改善箇所説明図

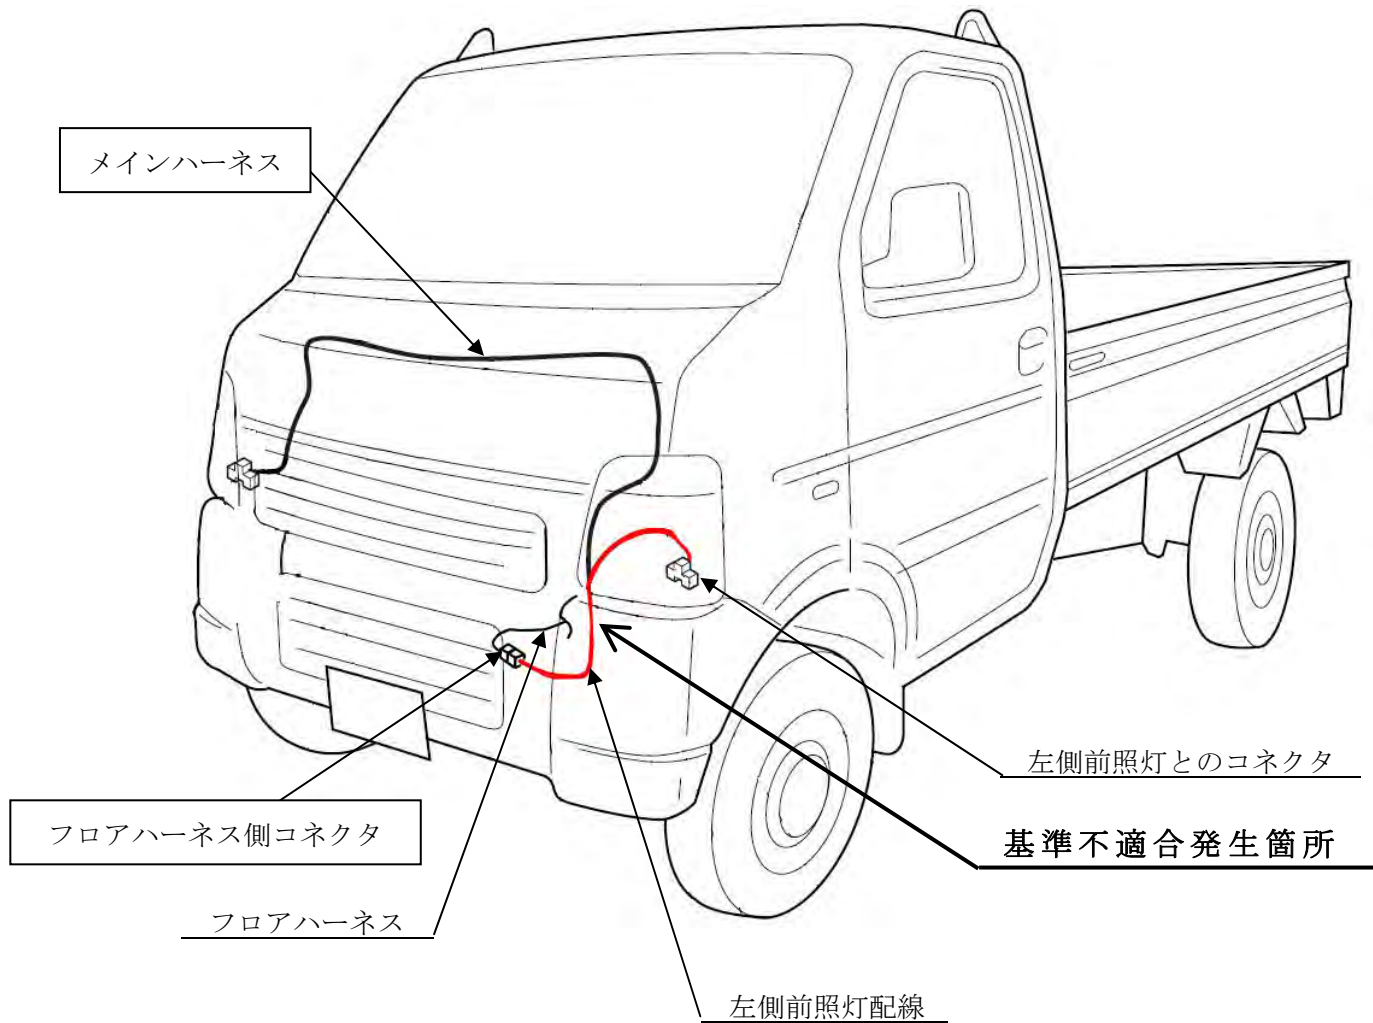
メインハーネスの前照灯用電気配線において、配索が不適切なため、当該電気配線と左側前照灯とのコネクタ部より浸入した雨水等が、配線内をつたい、フロアハーネスとのコネクタ内部に溜まる場合がある。そのため、内部の端子が腐食し接触不良となり、最悪の場合、前照灯が点灯しなくなるおそれがある。

全車両、メインハーネスを対策品と交換するとともに、フロアハーネスとのコネクタを点検し、内部が腐食しているものは、フロアハーネス側コネクタを新品に交換する。

識別：ID プレートに緑色のシールを貼付する。
